**Oggetto:** Progetto per la realizzazione di un impianto agrivoltaico avanzato denominato “Gallitello” di potenza di picco pari a 40,96176 MWP, delle opere accessorie necessarie alla costruzione ed esercizio dello stesso, da ubicarsi nei Comuni di Calatafimi Segesta (TP) e Monreale (PA) e delle opere necessarie per la connessione alla RTN da ubicarsi nei Comuni di Calatafimi Segesta (TP) e Monreale (PA)

**Procedimento:** Procedura di verifica di assoggettabilità a VIA ex art. 19 del D. Lgs. 152/2006 e ss.mm.ii. con VINCA – Livello I Screening

**PARERE della C.T.S. n. 809/2026 del 07/08/2026**

Figura 4.1 – Inquadramento impianti FER presenti nel raggio di 1 km dall'impianto denominato "Gallitello"

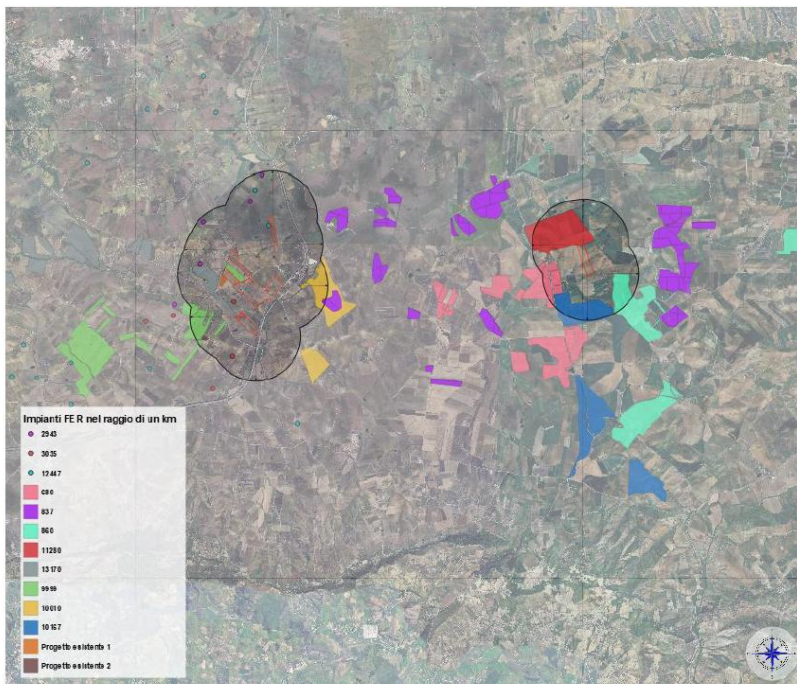
**CONSIDERATO e VALUTATO** che la valutazione e stima degli impatti cumulativi in questione doveva essere effettuata individuando il "cumulo potenziale" ed il "cumulo effettivo" sempre a carico di ogni singola componente; dalla documentazione emerge che l'effetto cumulo nell'area ove il Proponente intende realizzare l'impianto è assolutamente rilevante e significativa, come si evince chiaramente dall'esame della cartografia dell'area;

*Inquadramento area di progetto rispetto ai Siti Natura 2000*

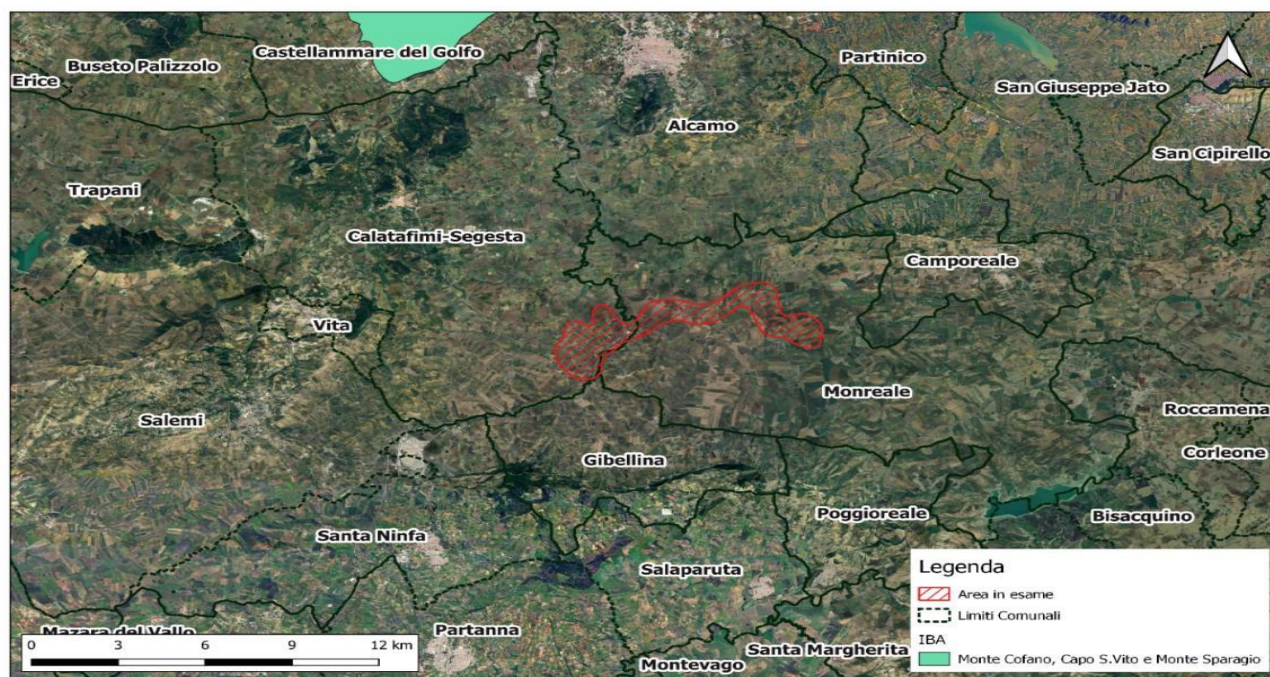
**CONSIDERATO e VALUTATO** che, non potendosi escludere allo stato incidenze significative sul sito **ITA010034 "Pantani di Anguillara"**, né isolatamente né in combinazione con gli altri progetti FER dell'area vasta, ricorre — anche in applicazione del principio di precauzione e del coordinamento tra procedure ex art. 10 del D. Lgs. 152/2006 — il presupposto per l'assoggettamento del progetto alla procedura di V.I.A., nel cui ambito dovrà essere condotta la Valutazione appropriata di Livello II;
